**Pneumatiques : projet de Règlement ONU
sur les pneumatiques à crampons****Proposition de projet de nouveau Règlement ONU
établissant des prescriptions uniformes relatives
à l'homologation des pneumatiques à crampons
en ce qui concerne leur adhérence sur la neige**

Révision 1

**Document présenté par l'équipe spéciale des pneumatiques
à crampons***

Figure 1
Pictogramme de la marque d'adhérence sur neige pour pneumatiques à crampons
(symbole alpin)

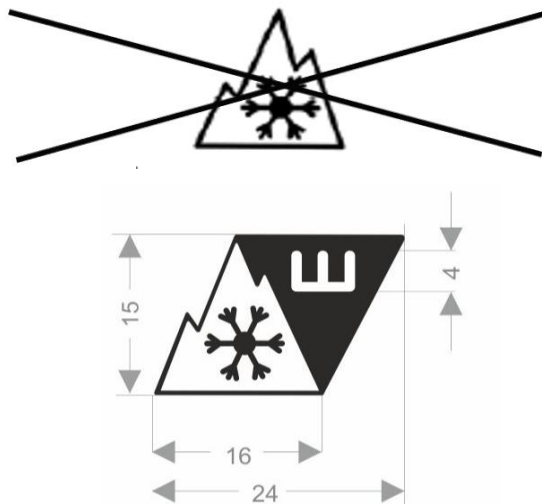
Au minimum ~~15~~16 mm de base et 15 mm de hauteur.

2. Par ailleurs, aucune Partie contractante ne s'est opposée au nouveau Règlement, mais l'Allemagne a fait savoir que, si elle était favorable au fond du Règlement et appréciait l'inclusion du nouveau paragraphe 1.2, elle n'était pas favorable à l'idée que les pneumatiques à crampons soient marqués du même symbole (indiquant l'adhérence sur la neige) que les pneumatiques sans crampons. Pour cette raison, l'équipe spéciale a conçu un nouveau symbole, à utiliser uniquement pour les pneumatiques à crampons (marque d'adhérence sur neige pour les pneumatiques à crampons), qui a également été soutenu par l'Allemagne. L'équipe spéciale propose d'utiliser ce nouveau symbole pour indiquer l'adhérence des pneumatiques à crampons sur la neige.
